**Avis délibéré de la mission régionale d'autorité
environnementale sur la démolition et reconstruction d'un
magasin Aldi par Immaldi et Compagnie SAS sur la commune de
Massieux (01)**

Avis n° 2023-ARA-AP-1428

Avis délibéré le 22 septembre 2023

Figure 2: Carte de vulnérabilité intrinsèque : source : étude d'impact (p.41)

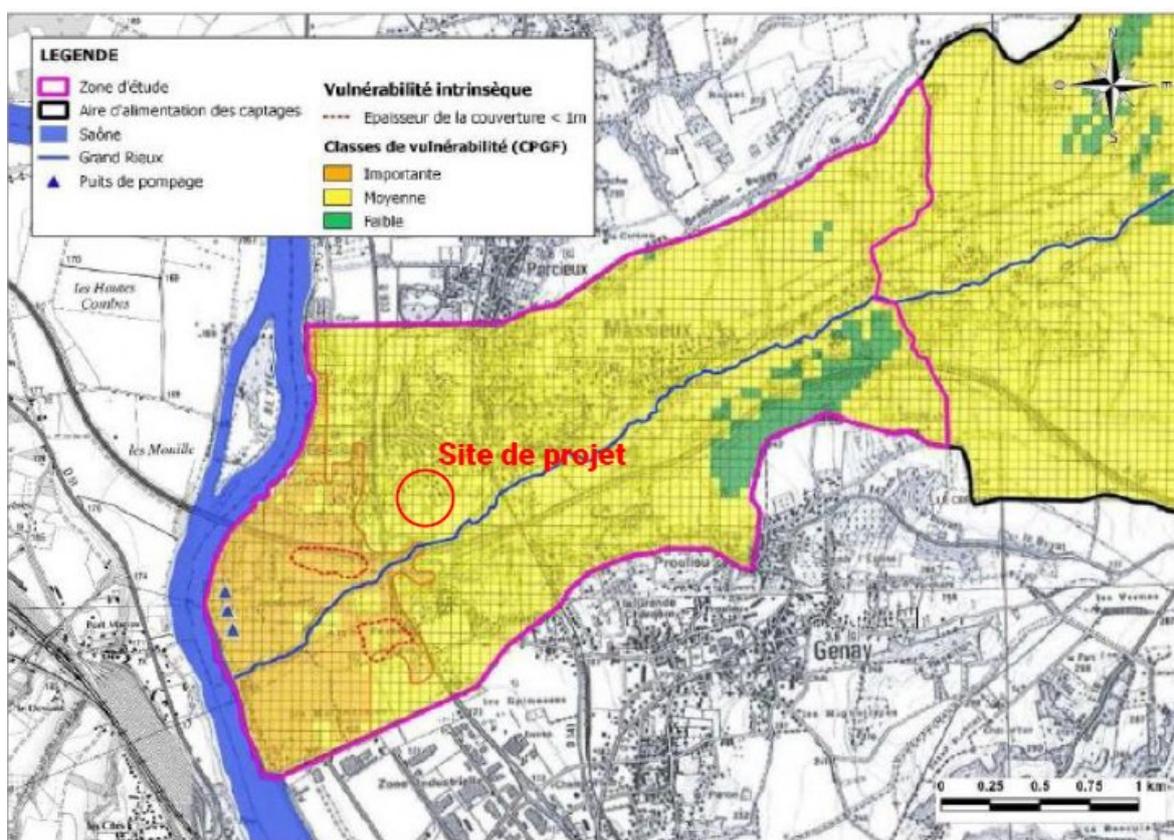
cadre de la révision de la déclaration d'utilité publique de création des périmètres de protection des captages AEP, le projet est par ailleurs situé au sein du futur périmètre de protection éloignée des captages, nécessitant la plus grande vigilance vis-à-vis des incidences sur la qualité des eaux superficielles ou souterraines, selon l'avis de l'hydrogéologue en date d'octobre 2018. Ainsi la vulnérabilité de cette ressource constitue un enjeu majeur. Par ailleurs, il existe une couverture de 12 m de profondeur préservant la nappe, du fait de la présence d'une couche imperméable argilo-limoneuse. Toutefois, la vulnérabilité des eaux souterraines à la pollution a été qualifiée, après étude, de moyenne (Figure 2: Carte de vulnérabilité intrinsèque : source : étude d'impact (p.41).

Initialement, sur des parcelles voisines du projet, une étude de sol avait mis en évidence une pollution des sols (notamment métaux lourds, HAP, PCB)⁴. Aussi, le risque d'une pollution amont existe, notamment du fait de la présence de remblais souillés par des traces de métaux lourds, d'hydrocarbures, etc. sur un site à proximité⁵.

Compte tenu de l'hypothèse que ces remblais pourraient dater de la création de la zone d'activités commerciales (ZAC), et que le site du projet pourrait présenter des remblais pollués, la caractérisation de l'état du sol avant la réalisation du projet avait été rendue nécessaire. Une étude intitulée « sondage de contrôle de pollution avant travaux » du 6 juillet 2022 est fournie. Sur les quatre échantillons réalisés, un seul correspond à un horizon de remblais (S2) ; de plus, il ne porte que sur un horizon de 0,05 m à 0,5 m de profondeur de remblai, profondeur pouvant aller jusqu'à

0,8 m. Les analyses réalisées révèlent quelques traces significatives d'hydrocarbures, notamment dans le remblai analysé (sondage S2) avec des valeurs de 300 mg/kg de matière sèche (MS) pour un seuil d'acceptabilité en installation de stockage des déchets inertes (Isdi) de 500 mg/kg MS, et des traces faibles d'hydrocarbure aromatique polycyclique (HAP, Chrysène). Elles révèlent aussi la présence (sondage S3) de fluorures à une teneur de 8 mg/kg MS pour un seuil à 10 mg/kg MS.

Ces éléments confirment l'existence de remblais pollués, sous le site du projet, avec des qualités de remblais probablement variables au sein de la zone d'activité. Aussi, le nombre, la localisation et la faible profondeur des sondages effectués n'apparaissent pas pertinents, ni justifiés. L'ensemble des secteurs qui accueilleront les poteaux bétons de fondation du futur bâtiment est à sonder, comme les autres secteurs remaniés.

L'Autorité environnementale recommande de renforcer le nombre de sondages et leur profondeur au sein des potentiels remblais.
